**Рассмотрение проектов поправок к существующим
правилам ООН, представленных GRSP**

Предложение по дополнению 4 к поправкам серии 03 к Правилам № 29 ООН (кабины грузовых транспортных средств)

Дополнение 4 к поправкам серии 03 к Правилам № 29 ООН (кабины грузовых транспортных средств)

«Рис. 1

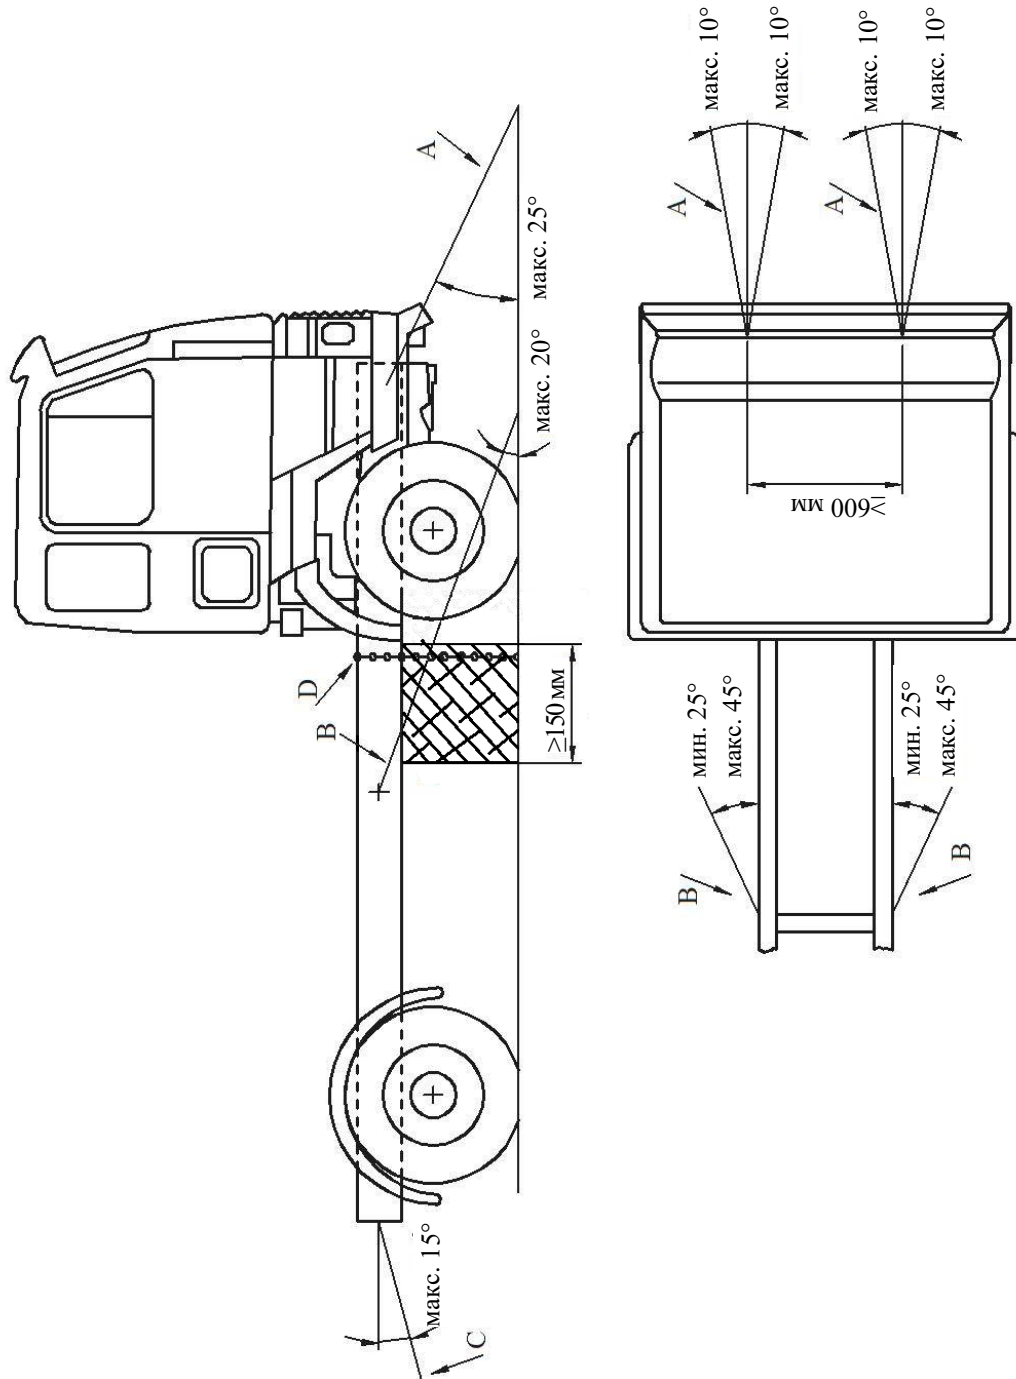
Рис. 1 исключить.

Включить новые рис. 1 и 2 следующего содержания:

- 1.4 Продольное крепление
Обратное движение рамы ограничивают при помощи цепей или тросов А, закрепленных в передней части рамы симметрично по отношению к ее продольной оси, причем расстояние между точками крепления должно быть не менее 600 мм. После натяжения цепи или тросы должны составлять с горизонтальной плоскостью направленный вниз угол не более 25°, а их проекция на горизонтальную плоскость должна составлять угол не более 10° по отношению к продольной оси транспортного средства (см. рис. 1 ниже). Цепи и тросы могут скрещиваться.

- 1.5 Нагрузка на цепи или тросы и заднее крепление
Для испытаний А и В цепь или трос С сначала подвергают воздействию нагрузки, равной примерно 1 кН. Затем натягивают четыре цепи или тросы А и В и прилагают к цепи или тросу С растягивающую нагрузку не менее 10 кН. Угол, образуемый этой цепью или тросом С с горизонтальной плоскостью, не должен превышать 15°. В точке D между

рамой и грунтом должна быть приложена вертикальная удерживающая нагрузка не менее 500 Н (см. рис. 1 ниже). Для испытания С описанные выше цепи или тросы В заменяют цепями или тросами Е и F (см. рис. 2 ниже).

Боковое движение ограничивают при помощи цепей или тросов В, прикрепленных к раме симметрично по отношению к ее продольной оси. Точки крепления на раме должны находиться на расстоянии не более 5 м и не менее 3 м от передней части транспортного средства. После натяжения цепи или тросы должны составлять с горизонтальной плоскостью направленный вниз угол не более 20°, а их проекция на горизонтальную плоскость должна составлять угол не менее 25° и не более 45° по отношению к продольной оси транспортного средства (см. рис. 1 ниже).
 - 2.2 Кабина, установленная на раме
